Elliðaárvogur/Ártúnshöfði - Svæði 1: Krossamýrartorg

Athugasemdir og svör

Að lokinni auglýsingu er lögð fram að nýju tillaga umhverfis- og skipulagssviðs, skipulagsfulltrúa að deiliskipulagi fyrir Elliðaárvog/Ártúnshöfða, svæði 1. - Krossamýrartorg á Ártúnshöfða. Svæðið er um það bil 16 ha að stærð. Tillagan gerir ráð fyrir uppbyggingu um 1570 íbúða, skóla, verslunar- og þjónustusvæði við Krossamýrartorg, almenningsrýmum, borgarlínu og borgarlínustöð. Samhliða skipulagsgerðinni er unnið að vistvottun skipulagsins samkvæmt forsendum vistvottunarkerfisins BREEAM Communities.

Mynd úr skilmálahefti deiliskipulags (Kafli 6.6)

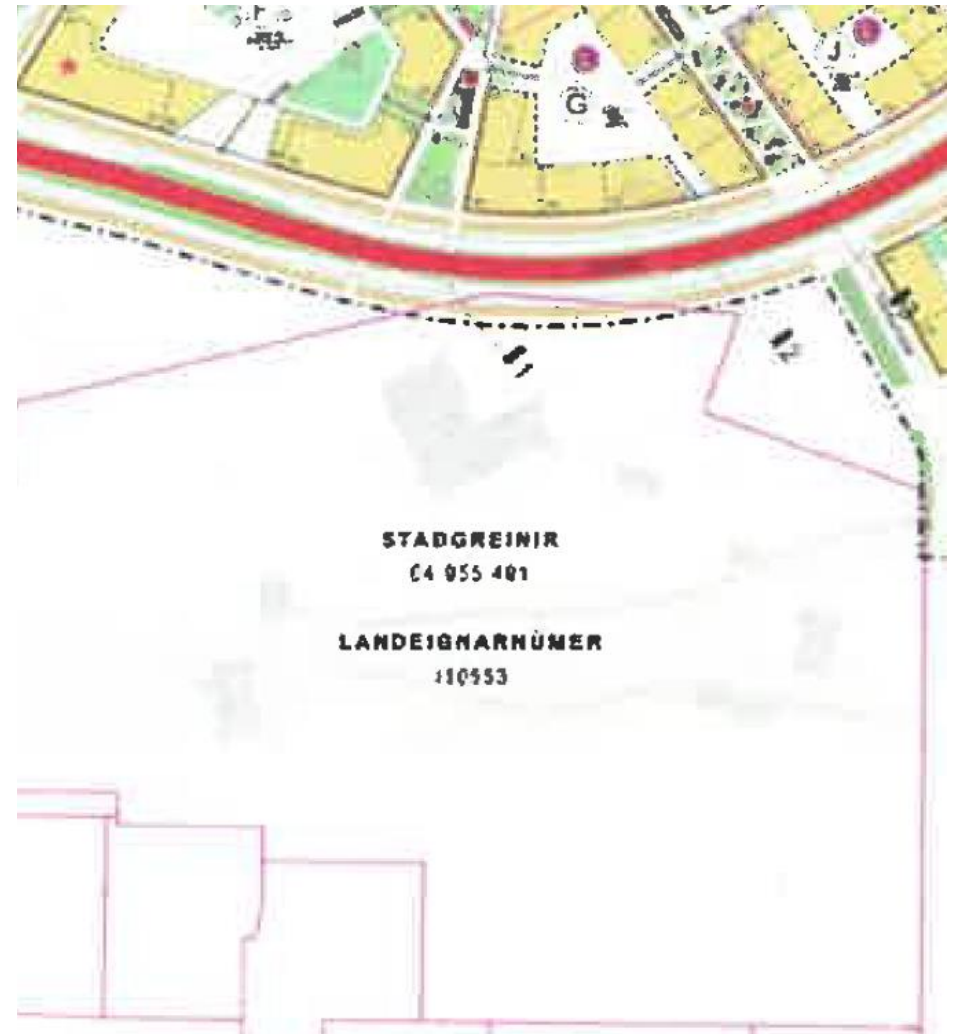
- Umfjöllun um dreifistöðvar rafmagns sem gert er ráð fyrir á svæðinu.
- Dreifistöðvarými á reitum 8, 9A, 9B, 9C, 10B og 11 verða hluti af byggingunni sem þau tilheyrja.
- Veitur leggja til skilmála um dreifistöðvar í byggingum annarra. (Staðsetning, uppbygging, aðgengi, kostnaður, rekstur)
- Dreifistöð við Reit 1 verður á eigin lóð (4m x 4m)
- Lögð áhersla á mikilvægi þess að unnið verði í góðu samráði og að Veitum berist upplýsingar um áform og tímasetningar svo hægt sé að huga að færslu og styrkingu lagna þar sem þess er þörf.

- Tekið undir mikilvægi þess að unnið verði í góðu samráði við Veitur.
- Mikilvægt er að dreifistöðvar falli vel að byggð. Leiðbeinandi staðsetning þeirra sýnd á uppdrætti.
- Reit 13 (lód fyrir dreifistöð við Reit 1) bætt við skilmálatöflu í kjölfar auglýsingar.
- Kostnaðarpátttaka Veitna og kostnaðarskipting aðila lýtur sömu reglum og á öðrum uppbyggingarsvæðum í Reykjavík. Atriði er varða kostnað og rekstur ekki hluti af gerð deiliskipulags.
- Texta bætt við skilmála (Kafli 6.6.) vegna athugasemda frá Veitum:

„Dreifistöðvarýmin sem byggð verða á reitum 8, 9A, 9B, 9C, 10B og 11 verða hluti af byggingunni sem þau tilheyra og munu Veitur ekki eiga rýmið né eignast það. Aðkoma vinnutækja og starfsmanna skal vera tryggð á öllum tímum sólarhringsins fyrir rekstur og viðhald. Afnotaréttur af dreifistöðvarými og umferðarréttur um lóðina og réttur til að grafa niður jarðstrengi, er kvöð á húsi og lóð og í gildi allan þann tíma sem Veitur starfrækja dreifistöð í húsinu. Veitur hafa heimild til að setja niður og viðhalda lögnum og strengjum á lóð og ganga um sameign eins og rekstur dreifistöðvarinnar krefst hverju sinni.

Dreifistöð á reit 1 verður á eigin lóð. Lóðin verður 4 x 4 m að stærð og verður aðkoma að vera tryggð frá götu svo hægt sé að sinna viðhaldi.“

Auglýst tillaga, dags. 4. júní 2021:

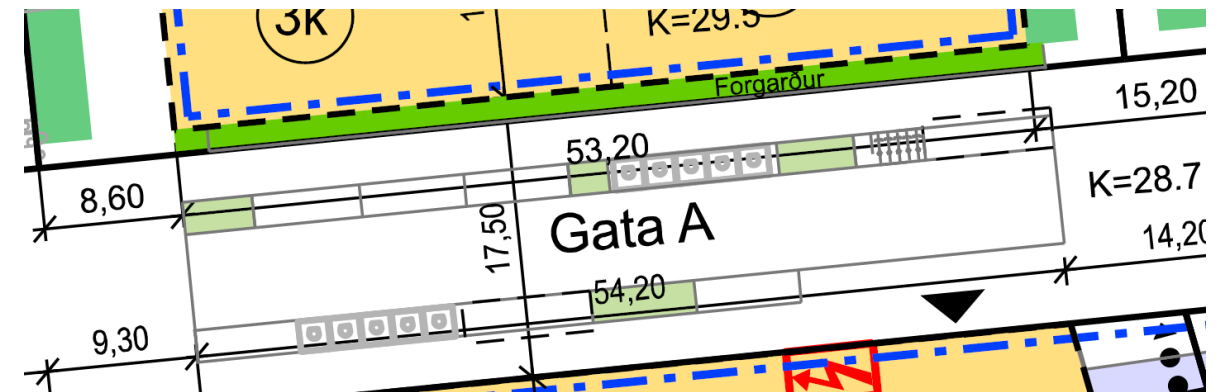
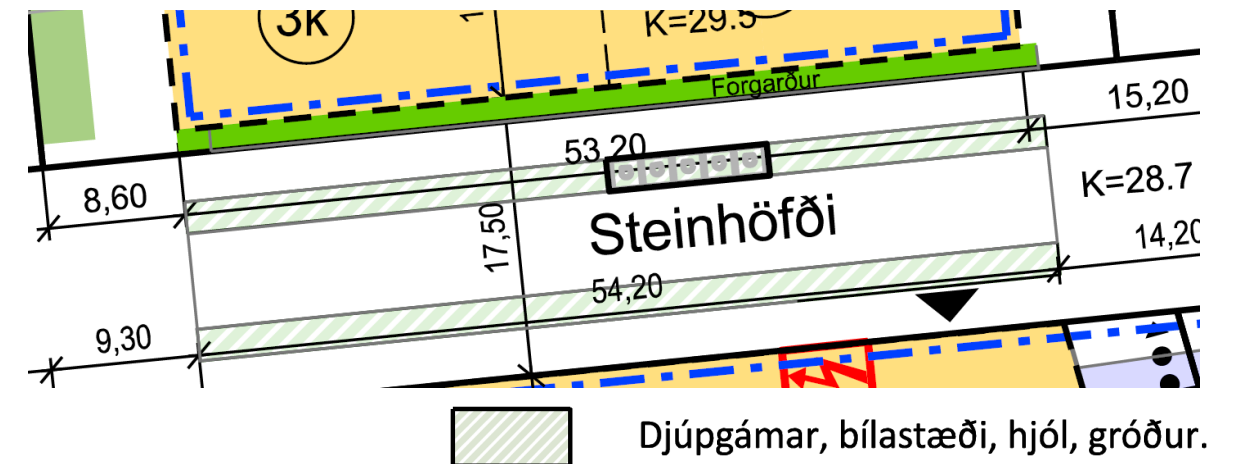
- Bílastæði á yfirborði eru of mörg. Metnaður væri að útrýma þeim alveg.*
- Bílastæðakjallarar eru of margir og verða hvati fyrir íbúa til að eiga bíl. Þeir auka umfang og kostnað sem mun endurspeglast í íbúðarverði.*

Skipulagsuppráttur hefur jafnframt verið uppfærður:
Hvert og eitt bílastæði á yfirborði er ekki lengur teiknað nákvæmlega upp í göturýminu.

Endanlegt fyrirkomulag hornréttra og samsíða bílastæða í göturými ræðst í frekari hönnun og útfærslu gatna út frá algildri hönnun og aðgengis- og öryggismálum. Reynt verður eftir fremsta megni að setja samsíða bílastæði þar sem því verður við komið.

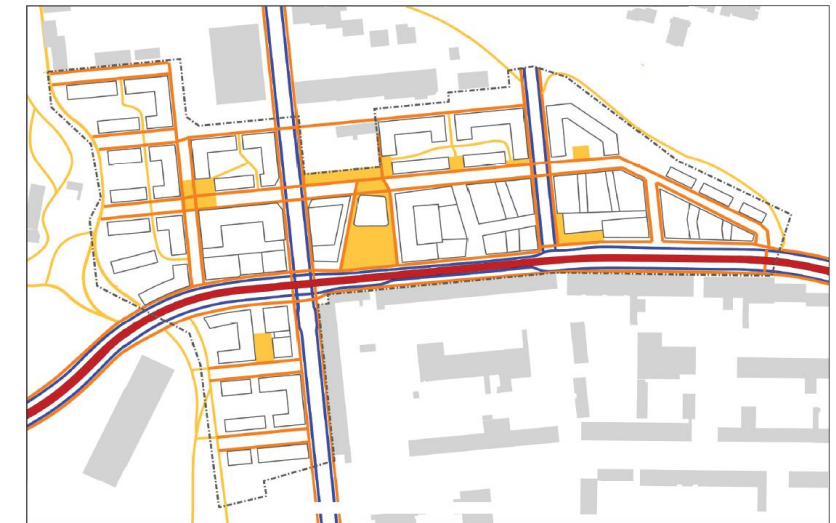
h) *Jarðhæðir eiga helst að bjóða upp á líflegt umhverfi, þar sem það á við, t.d. þjónustu, verslun, iðnfyrirtæki, veitingastaði, kaffihús, leikskóla eða eitthvað annað. Í íbúðarhúsum, þar sem það á við, ættu að vera íbúðir á jarðhæð, með forgörðum. Þetta er til að skapa líflegt og aðlaðandi rými fyrir alla. Lokuð rými með bílastæðum eða bílastæðakjallarar ættu ekki að vera á jarðhæðum.*

Svar: Þjónustustarfsemi er skilyrt á völdum stöðum í byggðinni. Mat fór fram á raunhæfu framboði á þjónusturýmum m.t.t. byggðarinnar. Gott þykir að flétta hana inn í byggðina en ekki má ofmeta þörf á henni. Lögð er áhersla á að byggðin sé þéttust og þjónustan mest næst almenningssamgöngum.

Göngu og hjólaleiðir

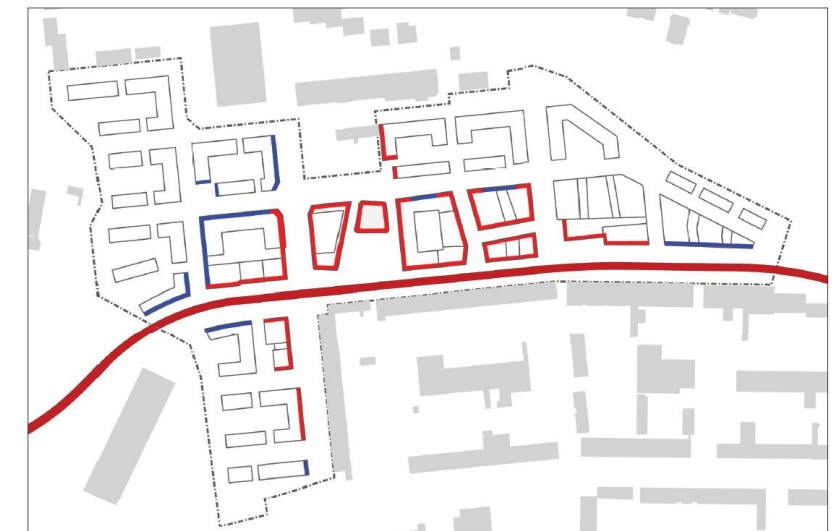
g) *Ef byggðir eru stórir reitir á að gera ráð fyrir göngu og hjólaleiðum í gegnum þá sem henta fyrir ferðir fólks til að samgöngur gangandi og hjólandi verði þægilegri, áhugaverðari og áfangastaðir aðgengilegri.*

Svar: Tillagan gerir ráð fyrir fjölbreyttum gönguleiðum um svæðið og til og frá almenningssamgöngum, skólum, verslun og þjónustu o.s.frv. Leiðirnar liggja bæði meðfram götum og er fléttað inn í byggðina, torg og almenningurými sem og græn svæði. Lögð er áhersla á þrepalausar tengingar í gegnum inngarða.
